Lublin, 10 lutego 2017 r.

Opinia Rady Kultury Przestrzeni na temat koncepcji Parku na Błoniach pod Lubelskim Zamkiem

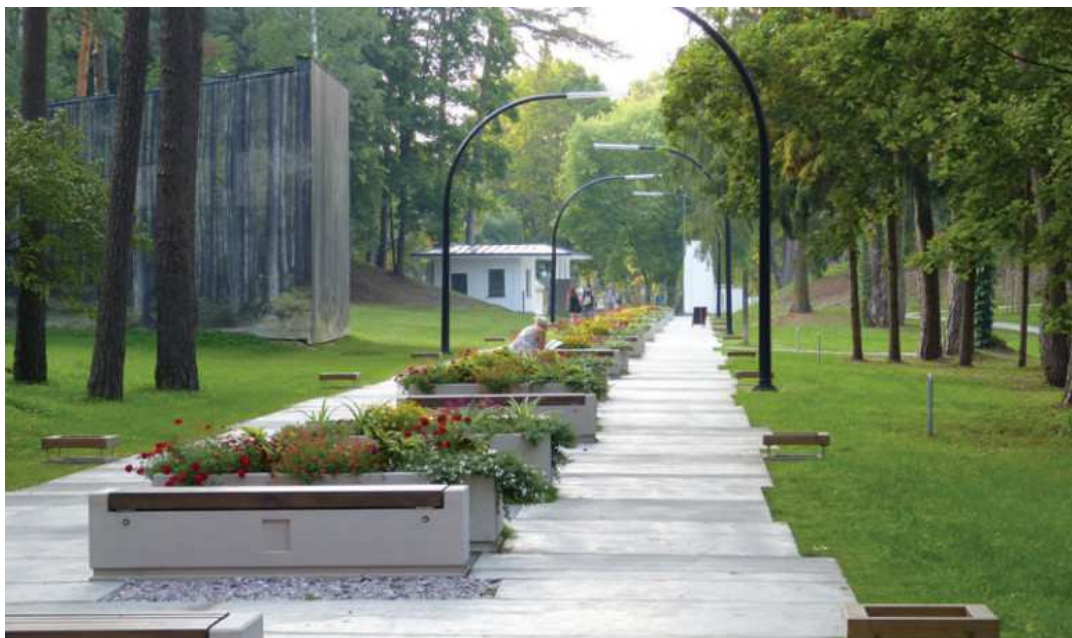
9. Wnioskujemy o przeanalizowanie zaproponowanych w projekcie ławek pod kątem wygody użytkowników. Zaproponowane „dizajnerskie” **ławki będą niewygodne – i nie będą zachęcać do siadania**, ponieważ są kanciaste i płaskie oraz w większości bez oparc. Proponujemy dobrać ławki zarówno **intrygujące i nowoczesne** w wyglądzie jak i **wygodne** do dłuższego i krótkiego siedzenia, odpowiednio wyprofilowane i dopasowane do ciała. Mogą to być zarówno ławki z oparciami jak i bez oparc.

Jako zasadę przyjąć należy jednolity styl wszystkich mebli, jednakże wielość różnych wyodrębnionych miejsc, ciągów i wnętrz w kompleksie Błoni pozwala na ewentualne zróżnicowanie modeli, jeśli zajdzie taka potrzeba.
